Modulo per la presentazione delle osservazioni per i piani/programmi/progetti sottoposti a procedimenti di valutazione ambientale di competenza statale

ID: Codice procedura (ID_VIP/ID_MATTM):10844

Impianto per la produzione di energia elettrica da fonte eolica, costituito da 6 aerogeneratori della potenza complessiva di 37,2 MW, un sistema di accumulo da 25 MW e relative opere connesse in località "Rempillo" nel comune di Pitigliano (GR).

ALLEGATO alle OSSERVAZIONI all' IMPIANTO EOLICO denominato REMPILLO nel COMUNE di PITIGLIANO (GR). Com

Analisi di Intervisibilità Cumulativa delle Pali

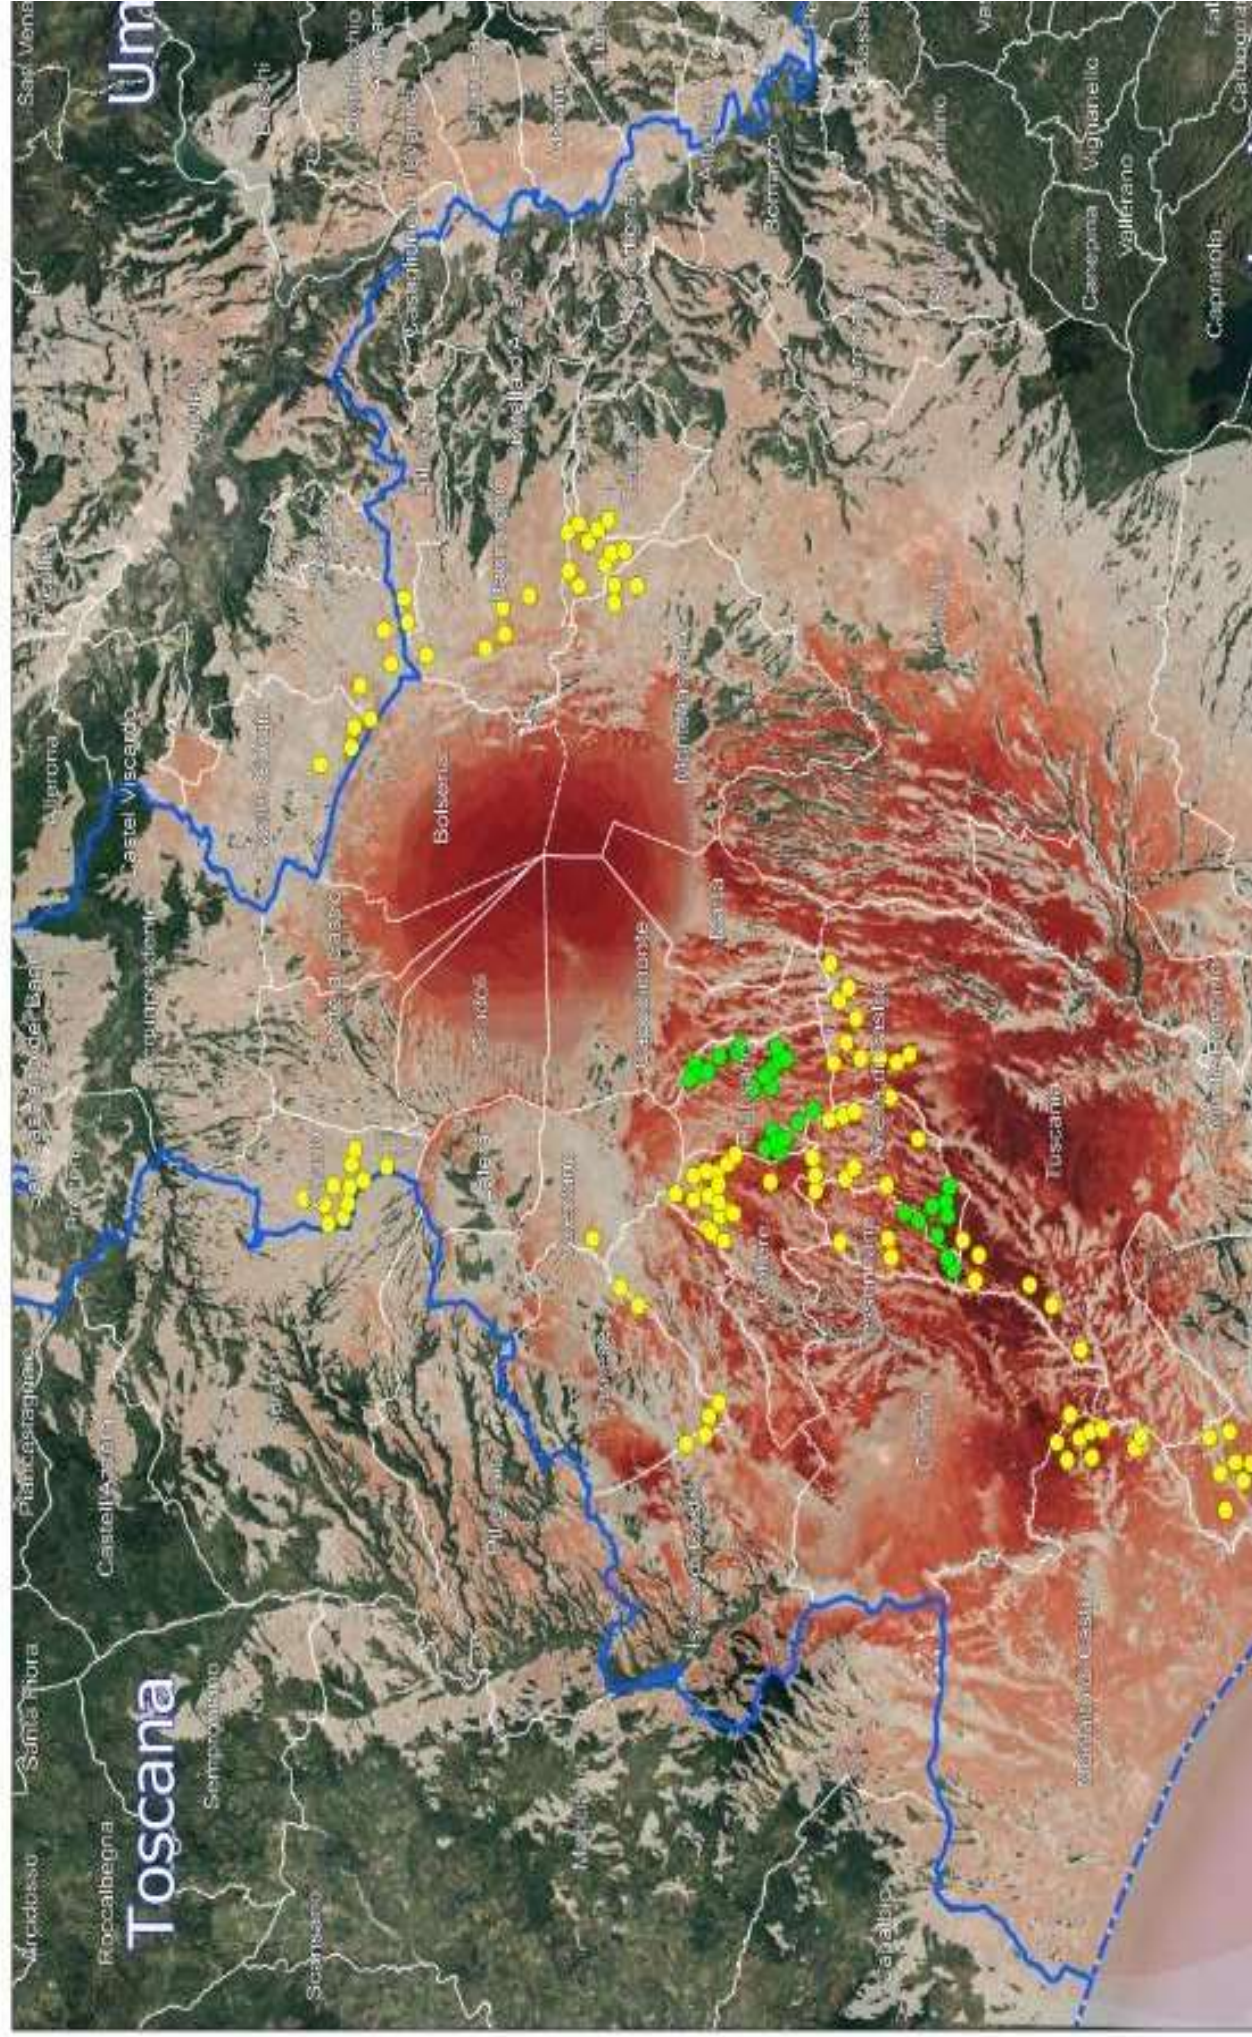
Inoltre il progetto insiste su una zona altimetrica particolare, che si attesta sui 400 mt s.l.m. viste le modeste quote altimetriche dei rilievi circostanti e calcolata l'area AIVAT (Area di impatto visivo assoluto teorico), secondo quanto indicato dalle linee guida per la VIA degli impianti eolici redatta dalla regione Toscana, si ritiene che l'impatto visivo sia estremamente influente su tutta l'area circostante punto nello specifico l'aerogeneratore PI01 poggia su un piano altimetrico di 480 mt s.l.m. l'aerogeneratore PI02 a quota 470 s.l.m., PI03 a quota 485 s.l.m., PI04 a quota 425 s.l.m., PI05 a quota 425 s.l.m., PI06 a quota 455 s.l.m. ed essendo presente nell'area prospiciente il cantiere un rilievo visibile dalla maggior parte del territorio del comune di pitigliano e dei comuni limitrofi, denominato Monte Becco, nel Comune di Valentano, dell'altezza di 556 mt s.l.m. è evidente dai calcoli sia AIVAT che AIP (aria impatto potenziale) che l'impatto visivo sarà molto pesante per una grande area attorno al cantiere, evidenziando nel caso maggiore un' altezza complessiva dell' aereogeneratore (di altezza massima 210 metri comprese le pale) PI03 di 695 s.l.m., nel caso minore dell' aerogeneratore PIO4 e PI05 di 635 mt s.l.m. E' evidente che gli aereogeneratori supereranno l'altezza assoluta del sopra descritto Monte Becco per importanti quote che vanno da 80 metri a 140 metri. Ricordiamo che il centro storico di Pitigliano, di elevatissimo interesse storico, culturale e turistico (bandiera arancione), si trova ad una quota di 313 mt s.l.m. Si ritiene l'impatto totale del progetto assolutamente incompatibile con l'area circostante, viste le evidenze altimetriche dell'impianto stesso.
